改善箇所説明図

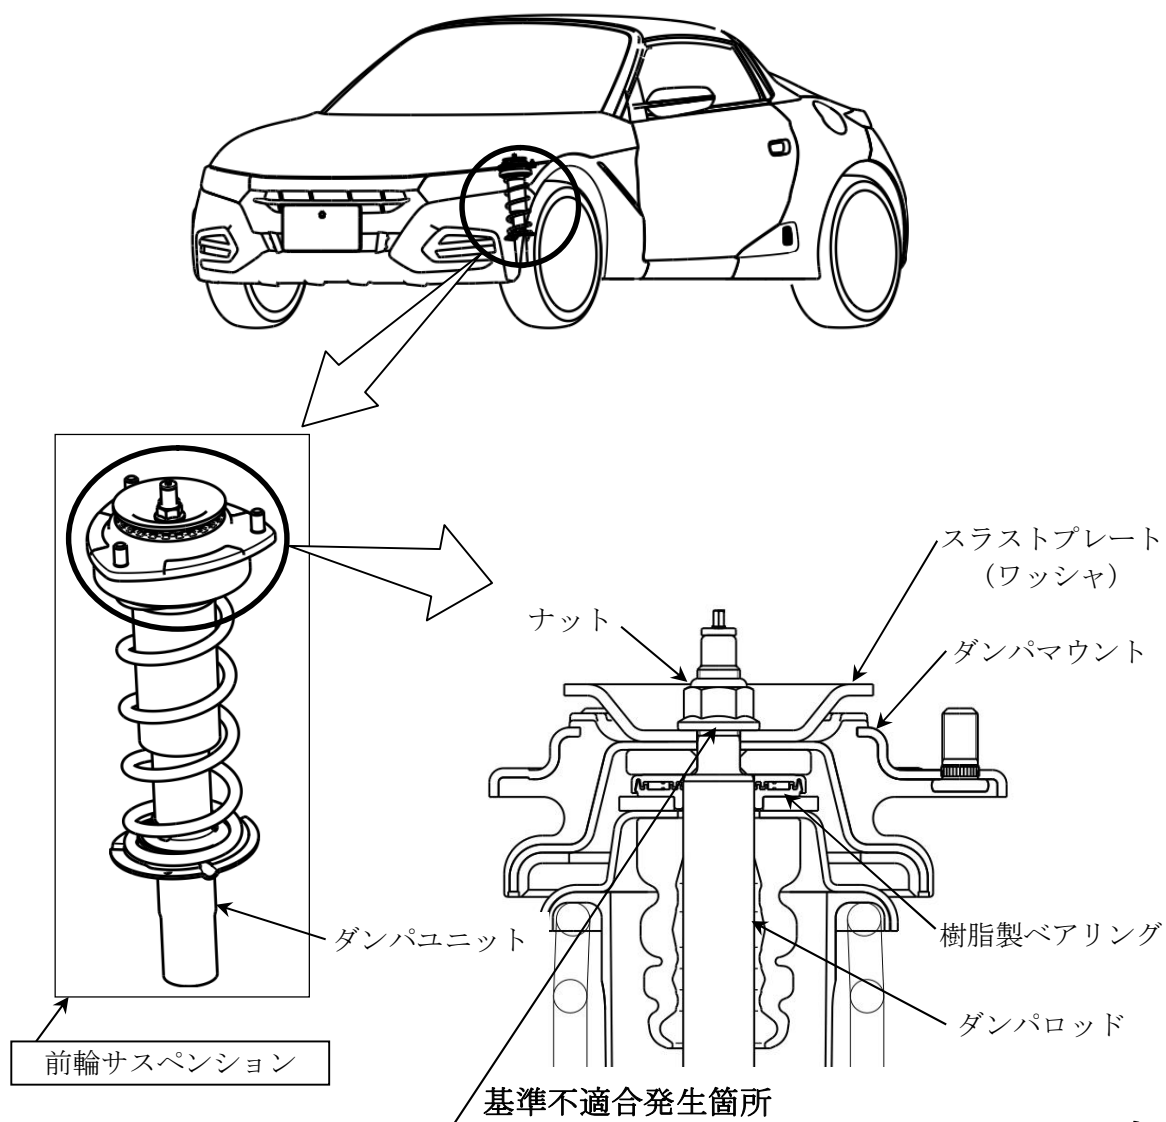
前輪サスペンションにおいて、樹脂製ベアリングの組付方法が不適切なため、ダンパユニットとダンパマウントを締め付けるナット締付時にベアリングが削れ、その破片がワッシャ座面との間に挟まり、ナットの締結力が不足するものがある。また、当該ナットの締付用工具が不適切なため、ナットの締結力が不足するものがある。そのため、ハンドル転舵時にダンパユニットのロッド締結部にガタが生じ、締結部近傍に過大な応力が加わり、そのまま使用を続けると、最悪の場合、当該ロッドが折損し、走行安定性を損なうおそれがある。

全車両、前輪サスペンションを対策品に交換する。

注： は交換部品を示す。

識別：車体番号打刻の下三桁目上部に黄色ペイントを塗布する。
